RA4C1 MCU グループ用評価キット EK-RA4C1 v1 Errata

Renesas RA ファミリ
RA4 シリーズ

発行年月日 2025年 12月 04日 Rev.1.02

図 1 MCU ポートピン P600

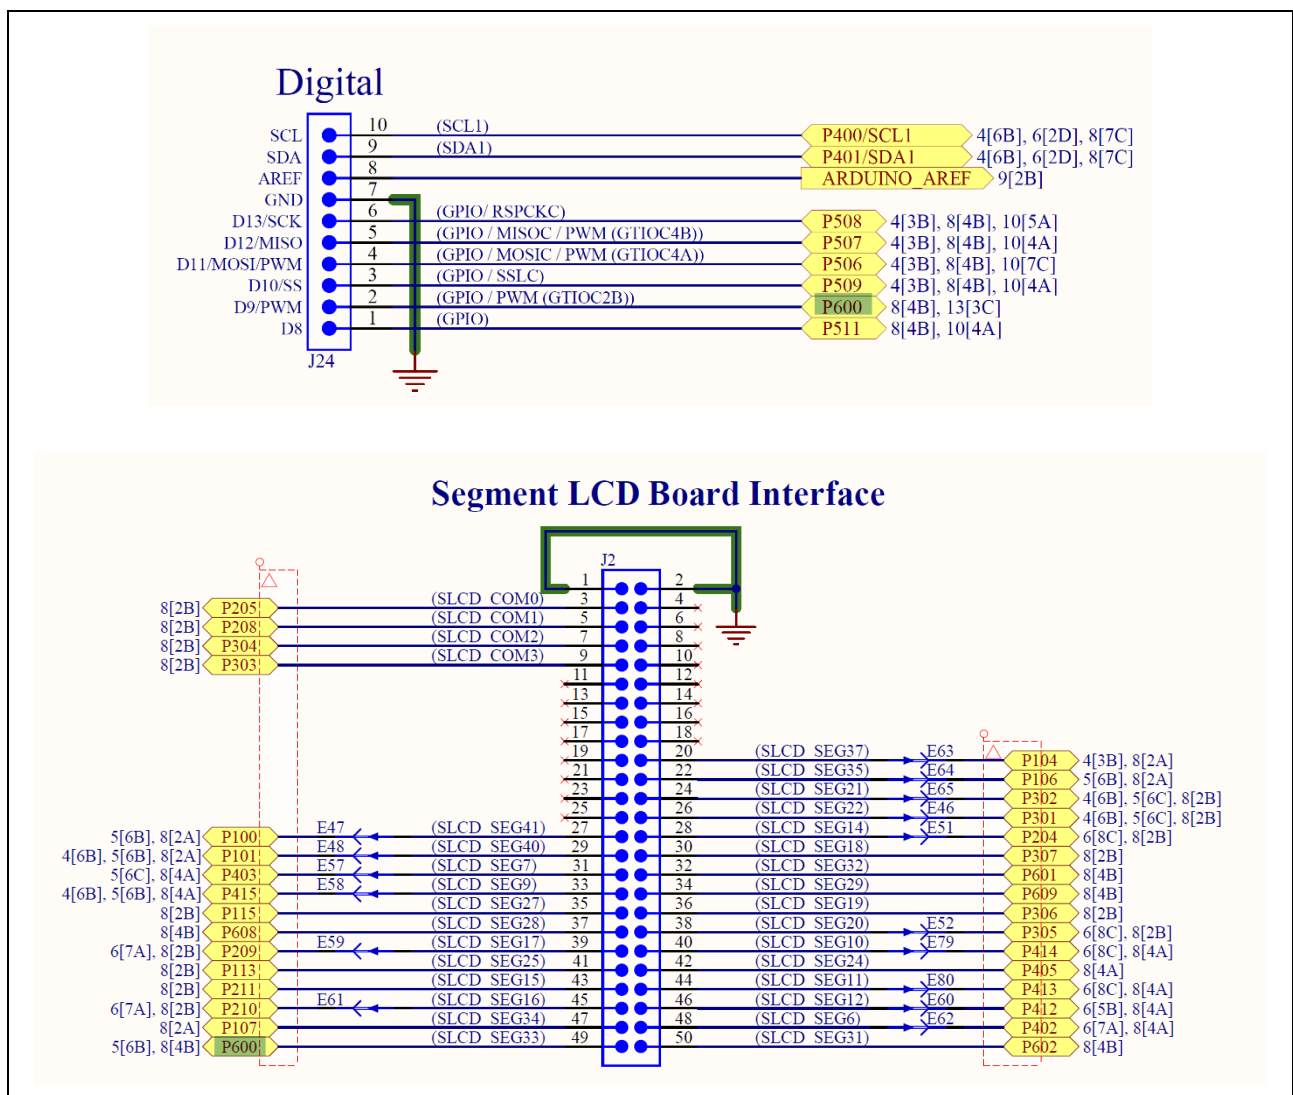
RA4C1 MCU のポートピン P600 は、Arduino インタフェースおよびセグメント LCD インタフェースの両方に使用しますが、これらの接続を分離する方法はありません。両方のインタフェースを同時に使用すると、競合が発生する場合があります。

なし

図 2 負荷容量が不適切な水晶振動子

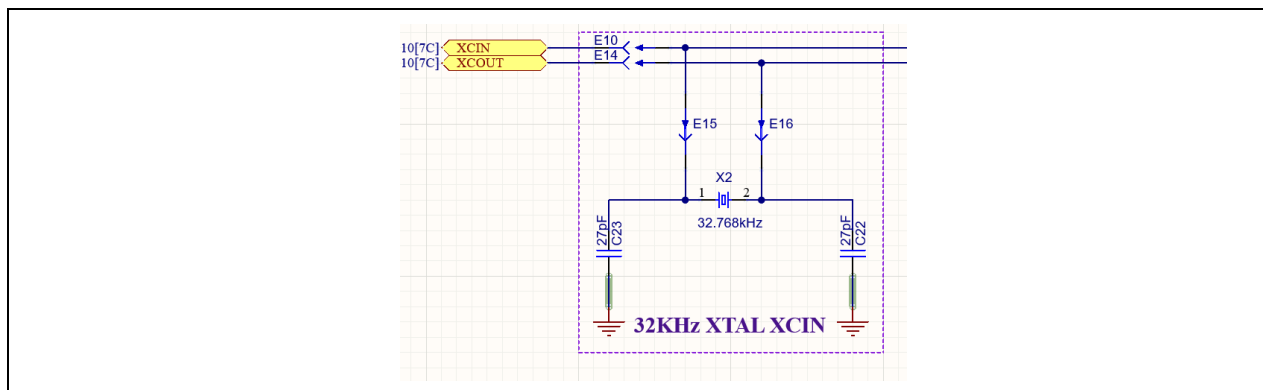
水晶振動子の負荷容量とコンデンサの C22 および C23 の値が誤って指定されているため RTC は 24 時間で約 10 秒の誤差が生じる可能性があります。これは搭載されている水晶振動子 ABS07-32.768KHZ-9-T が 9 pF の負荷容量 C_L を必要とするためであり、 $C22 = C23 = 2 \times (C_L - C_{stray})$ の式により、負荷コンデンサ C22 および C23 は搭載されている 27 pF のコンデンサよりも大幅に低い値である必要があります。

この問題を解決するために、ユーザは負荷コンデンサ C22/C23 を例えば GRT1555C2A100JA02D のような 10 pF の部品に交換することができます。この値はテストされておりデバイスおよび基板構成に適していることが確認されています。

この問題はキットの今後のバージョンで修正される予定です。
